ПЯТЫ УВЕЛИЧЕННЫЕ ДЛЯ НАЖИМНЫХ ВИНТОВ СТАНОЧНЫХ ПРИСПОСОБЛЕНИЙ

ГОСТ 13437—68*

Изменение № 3 ГОСТ 13437—68 Пяты увеличенные для нажимных винтов станочных приспособлений. Конструкция и размеры

Исполнение 1
Б
Б - Б
Исполнение 2
Вид В
Вариант исполнения опорной поверхности
90°
Б

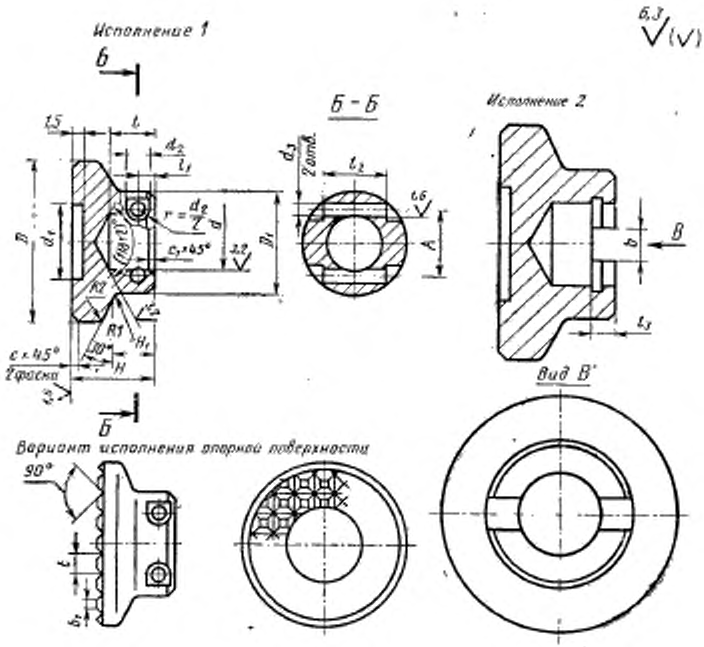
Пункт 1. Чертеж. Исполнение 1. Заменить обозначение угла: (118±2)° на 116°±2°.
